Sitzungsvorlage Nr.....

TOP: Stellungnahme zum Bauantrag „Komplexsanierung Sportbaude Waldeck“
auf dem Flurstück 970a, Gemarkung Oberwiesenthal, Emil-Riedel-Straße 52

Zu dem gegenständlichen Bauvorhaben liegt bereits eine Baugenehmigung vom 20.12.2021 vor.

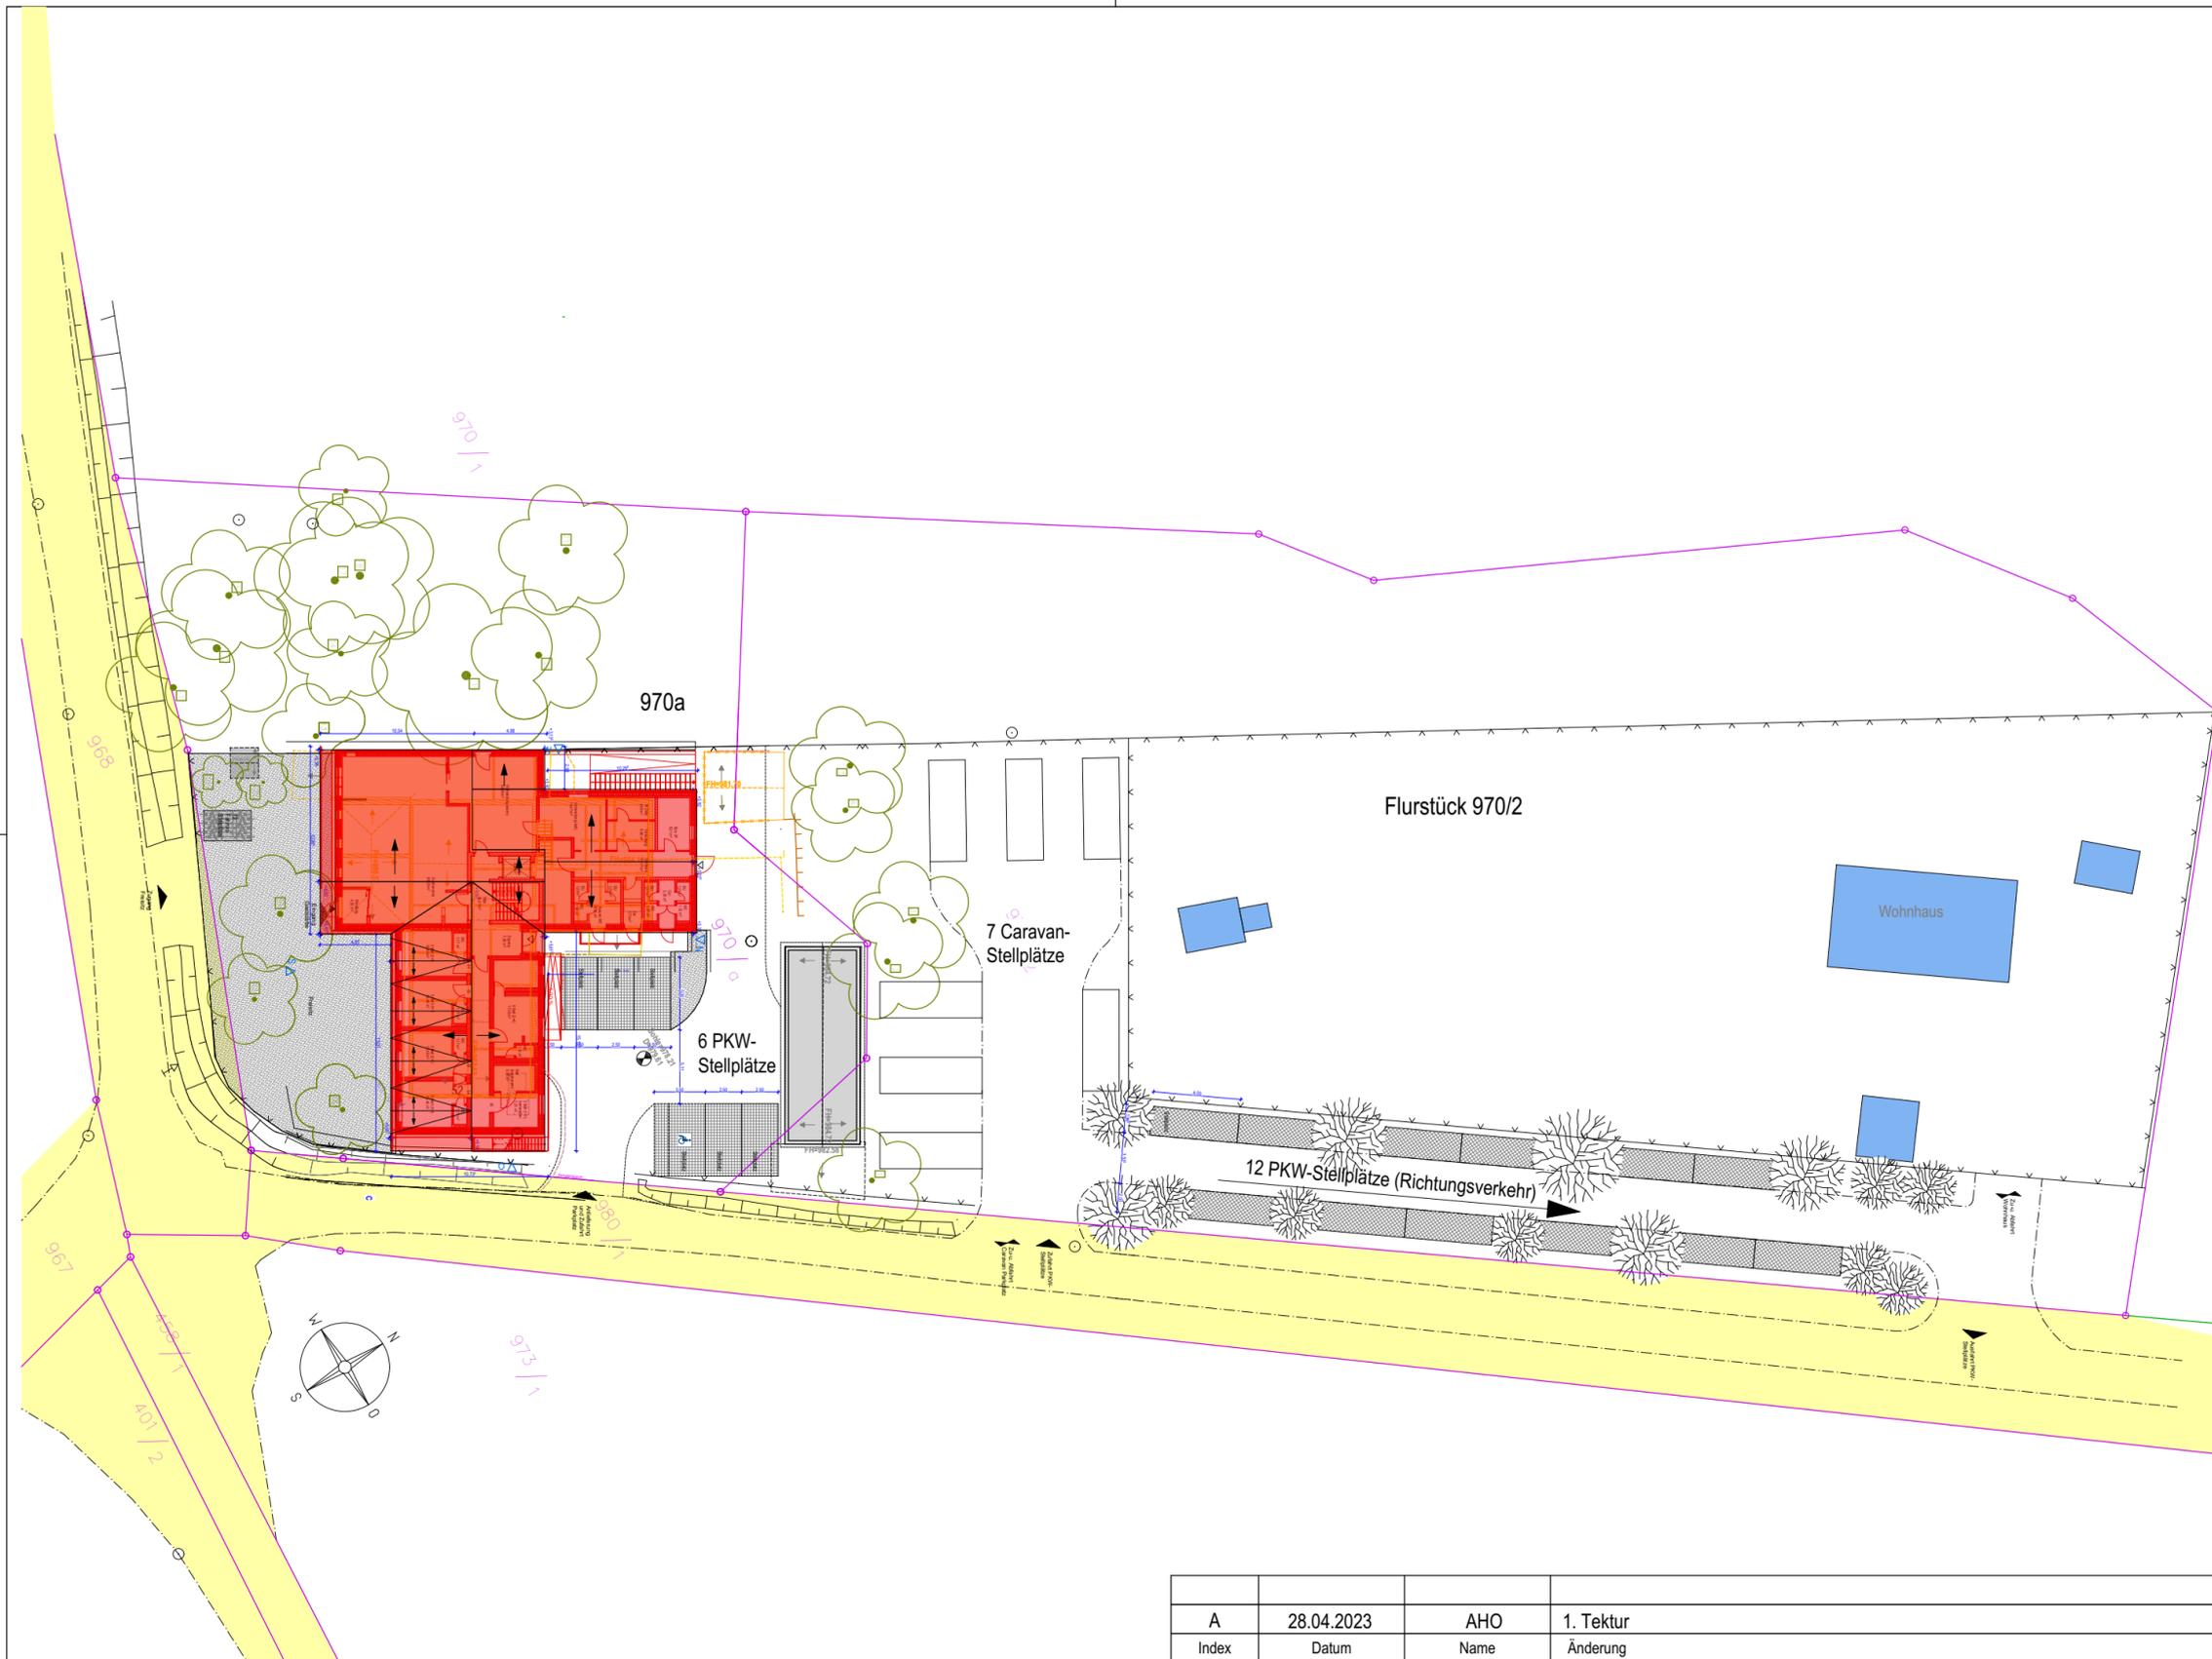
Der Stellplatzbedarf wurde entsprechend der geplanten Nutzungsstruktur angepasst. Für die Gast- und Beherbergungsstätte mit insgesamt 34 Betten und 66 Sitzplätzen in den Gasträumen sind gemäß Richtzahlentabelle 12 PKW-Stellplätze auf dem Grundstück nachzuweisen. Laut Angaben in den Unterlagen werden 6 Stellplätze auf dem Grundstück 970/a und 12 weitere Stellplätze auf dem Flurstück 970/2 errichtet.

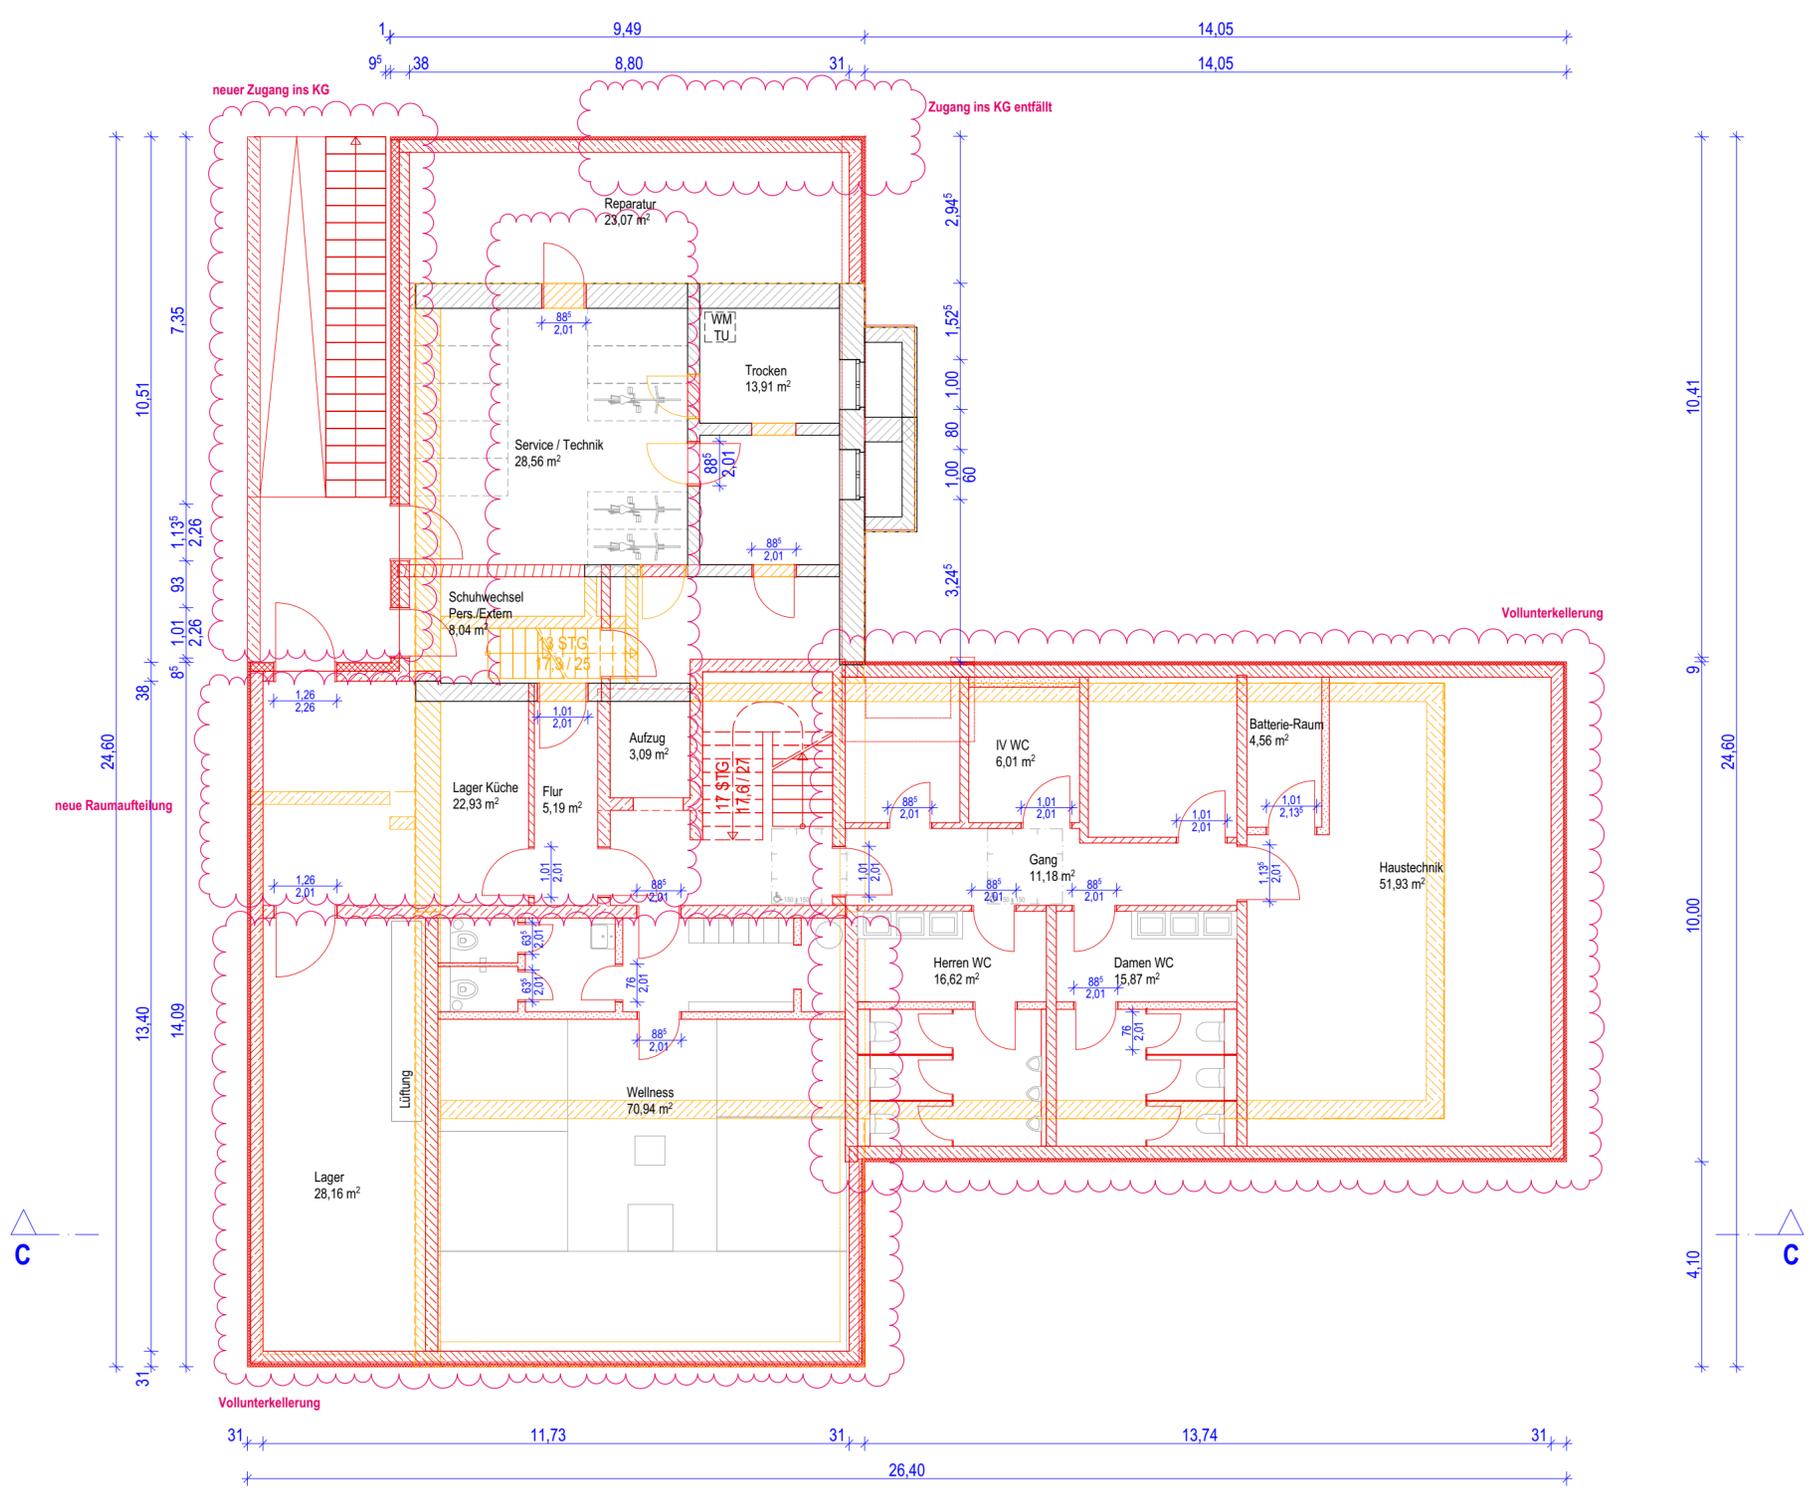
1. Vollunterkellerung

Der Baukörper ist aufgrund der Bestandssituation in den oberirdischen Abmessungen stark begrenzt. Daher soll mit der Vollunterkellerung dahingehend Entlastung geschaffen werden, dass wesentliche Nutzungen, sowie große Teile der nachhaltigen Gebäudetechnik wie Wärmepumpe und Batteriespeicher der Photovoltaikanlage im Untergeschoss untergebracht werden. Die Teilunterkellerung wird damit auf eine Vollunterkellerung ausgeweitet.

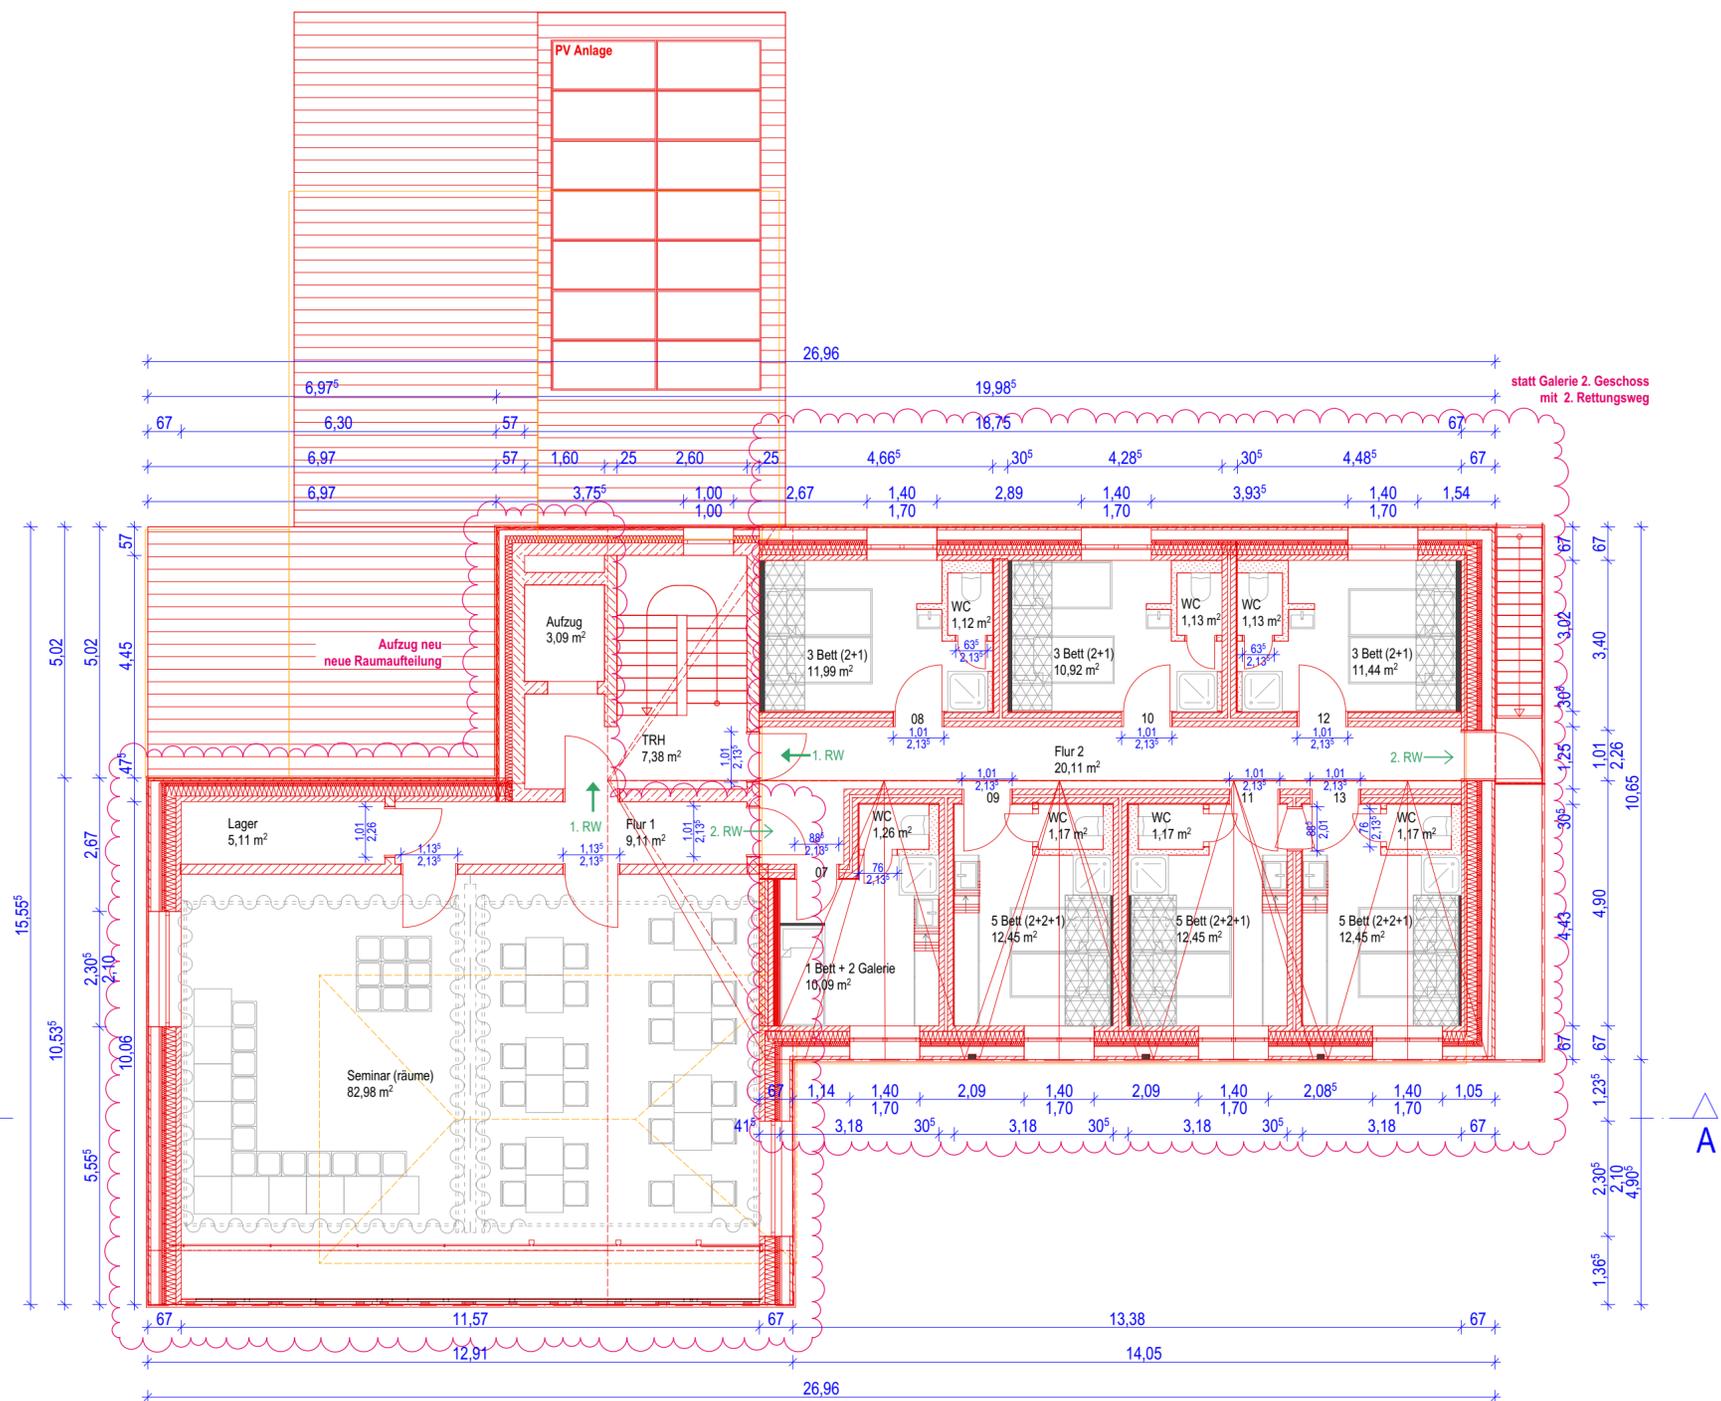
2. Aufstockung Beherbergungstrakt

Wesentlichster Punkt im Betriebskonzept der Sportbaude Waldeck ist ein Übernachtungsangebot für Familien-, Sport- und Seminargruppen bis ca. 25 Personen. Das bisherige Kontingent mit 7 Zimmern ist dafür nicht geeignet.

Die Aufstockung des Beherbergungstraktes in architektonisch zurückhaltender Weise erhöht die Unterbringungsmöglichkeiten auf die erforderliche Kapazität und orientiert sich wirksamer an den Zielgruppen. Das Obergeschoss erhält neben 7 Zimmern auch einen baulichen Rettungsweg für die nicht zu ebener Erde liegenden Nutzungen.

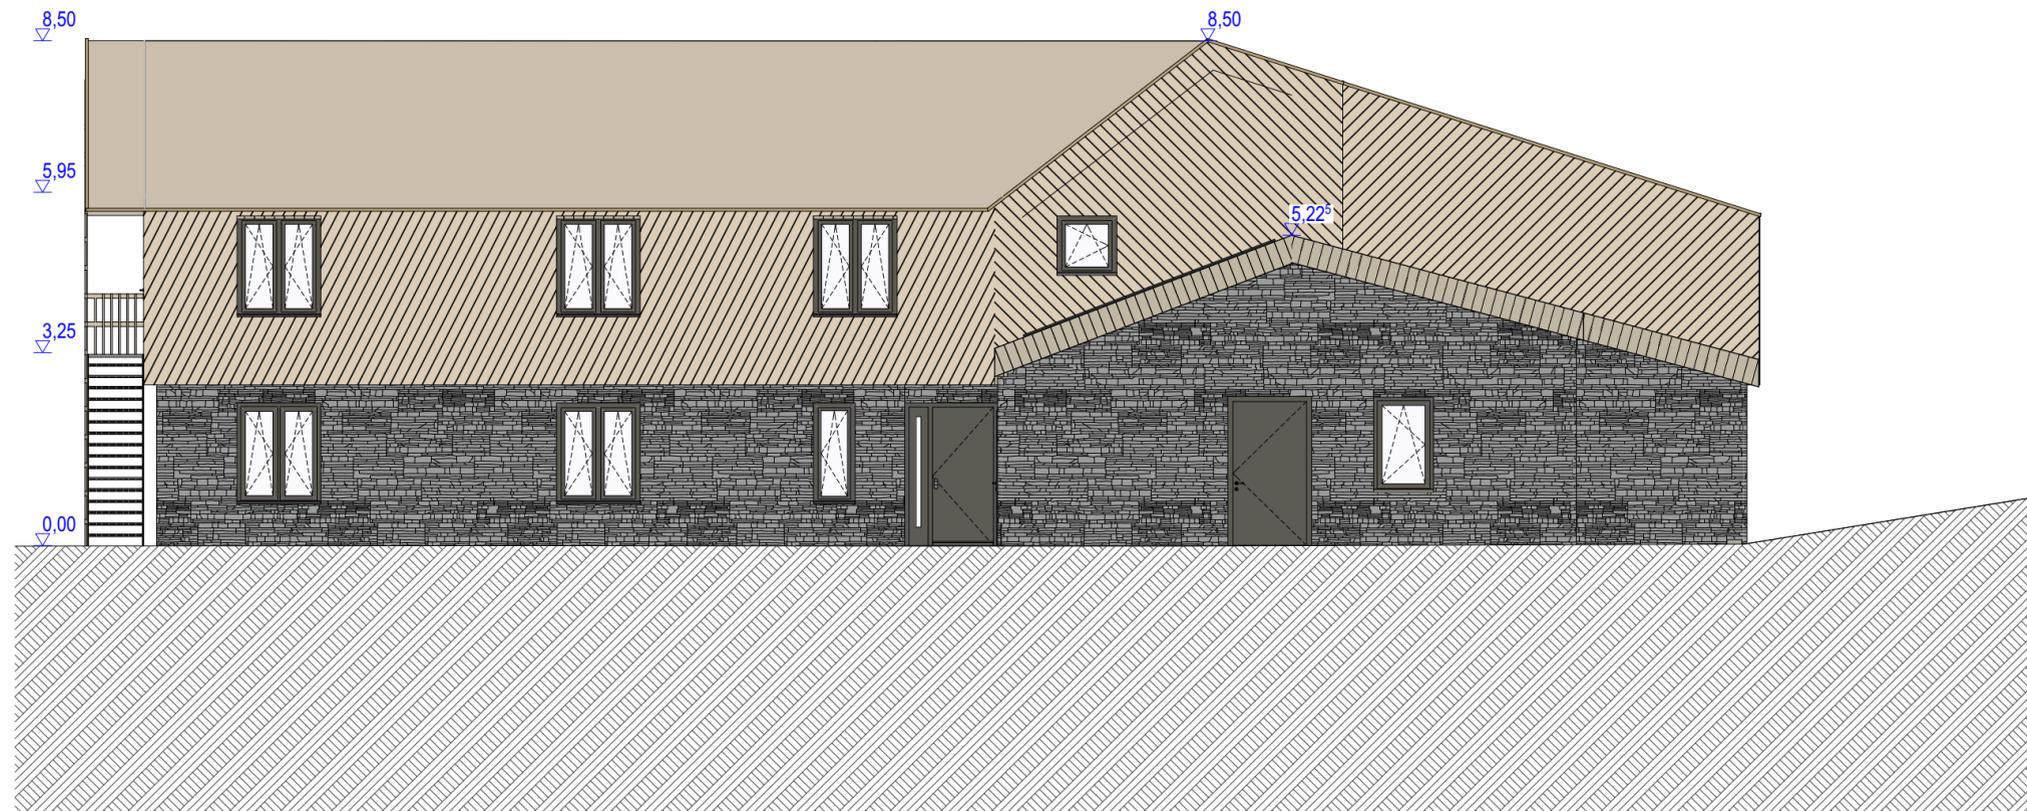
Im Gebäudebestand bestimmt der zweigeschossige Turm das Erscheinungsbild maßgebend. Diese Wirkung soll durch den neuen Giebel mit Ausrichtung zur Hauptansicht weiterhin erzielt werden. Gleichzeitig soll die Kleinteiligkeit der Dachkonstruktion im Beherbergungsteil und der Materialwechsel zwischen Sockel- und Obergeschoss die Gebäudehöhe optisch begrenzen.

Die vorgesehenen Materialien für die Fassadenbekleidungen in Form von Holzschalungen und Natursteinverblendern (Sockel) sind regional typisch.
